ORD. N° 266 /

MAT.: Instruye informar lo requerido.

1.- Mediante Ord. SMA N°169 de fecha 11.12.20, esa entidad informa a esta SISS que procedió a formular cargos a ESSAL S.A. con motivo de los siguientes hallazgos en el proyecto **"Sistema de Tratamiento integral de Aguas Servidas de Puerto Montt"** que involucra al Emisario Submarino de esa localidad:

Mat.: Aporta antecedentes que indica.

Figura 1: Ubicación caudalímetros sistema de pretratamiento Puerto Montt

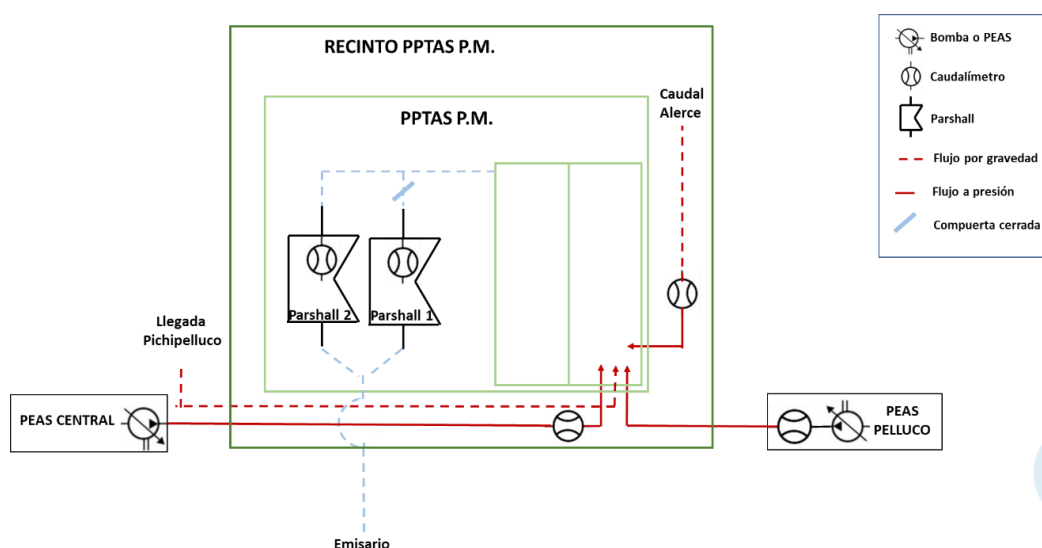
- Informar si existe alguna diferencia en la ubicación de los puntos de medición de caudal nuevos y antiguos. Además, deberá mostrar la ubicación de dichos puntos en un plano o diagrama de flujo, a escala adecuada, identificando claramente los aportes medidos.

2. Como resultado de la auditoría referida, nuestra empresa procede a subsanar esta deficiencia, habilitando un segundo equipo de medición de efluente en la canal parshall N°2, dejando fuera de servicio la canaleta parshall N°1, canal que se venía utilizando históricamente. Adicionalmente se tomó la decisión de respaldar dicha medición, a través de sistemas redundantes de medición, instalando caudalímetros en las diferentes entradas al pretratamiento. En efecto, el pretratamiento, dispone de cuatro entradas, tres de ellas en presión alimentadas por plantas elevadoras y la cuarta entrada mediante una línea gravitacional. En esta última línea, posee medición de caudal desde el año 2011 y en el caso de las líneas en presión, durante el segundo semestre del 2020 se procedió a instalar medición de caudal en la impulsión de planta elevadora Central - principal alimentación al pretratamiento- y de la línea de impulsión de la planta elevadora de Pelluco – esta es una planta elevadora pequeña que aporta un caudal cercano a los 35 l/s. Adicionalmente, está previsto instalar durante el primer semestre del 2021 un medidor de caudal en la impulsión proveniente de la peas Pichipelluco, con lo cual las cuatro entradas al pretratamiento, dispondrán de medición de caudal.

3. En relación a los nuevos medidores de caudal instalados, tal cual se expresa en el punto anterior, se procedió con la habilitación del nuevo medidor de caudal de efluente del pretratamiento en la segunda canaleta parshall de salida, que se encontraba fuera de servicio lo que permitió dejar fuera de servicio la canaleta parshall 1, la cual había estado en servicio desde hacía muchos años.

Por su parte, se habilitó un medidor de caudal en la llegada de la impulsión de Peas Central al pretratamiento y un segundo equipo en la impulsión de la Peas Pelluco a la salida de esta planta elevadora, en tanto que durante el primer semestre del 2021, se tiene previsto instalar un medidor de caudal en la impulsión de la Peas Pichipelluco, con lo cual se completará la medición de caudal en las cuatro líneas de ingreso al pretratamiento, disponiendo de este modo de una medición redundante (entrada y salida) de los caudales que son procesados en el pretratamiento y que luego son evacuados por el emisario submarino.

En el esquema siguiente se muestra el emplazamiento de los caudalímetros instalados:

Figura 2: Zona de mezcla del emisario. La curva azul muestra la zona de mezcla bajo la condición original y la curva blanca bajo la condición actual.

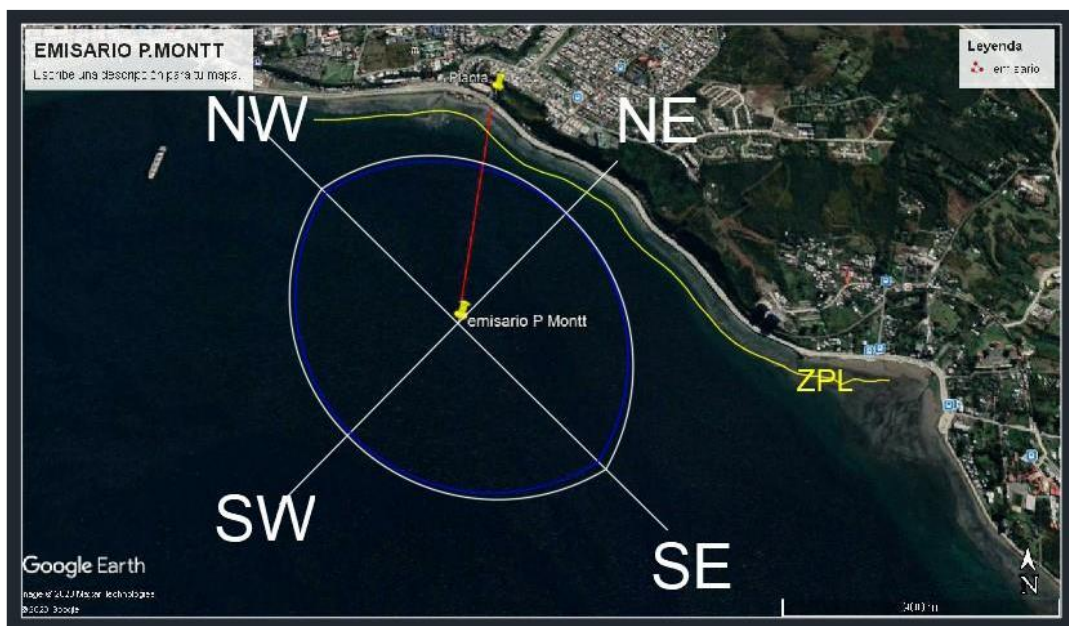
- Informe de expertos que explique cómo la zona de sacrificio en la descarga al mar no se verá afectada al disminuir el caudal a 1.200l/s y como con solo un difusor o una porta en el emisario no afectará la zona de sacrificio, esto respaldado con los cálculos correspondientes.

- En efecto, de acuerdo a los cálculos efectuados por esta empresa, la modificación del emisario generó un leve incremento en la superficie de la zona de mezcla del emisario del orden de un 6.5%, tal cual se muestra en la imagen siguiente:

- Para asegurar que la pluma se mantenga dentro de la zona de mezcla que fue evaluada y aprobada ambientalmente es necesario disminuir el caudal de descarga desde 1.267 l/s a 1.200 l/s, que corresponde a la medida o acción que nuestra empresa propuso a la SMA en el Programa de Cumplimiento.
8. En cuanto al cronograma de las mejoras definitivas, con plazos, que realizará en el sistema de pretratamiento, a continuación, se detallan las obras de mejoras previstas realizar conforme al PdC presentando a la SMA:
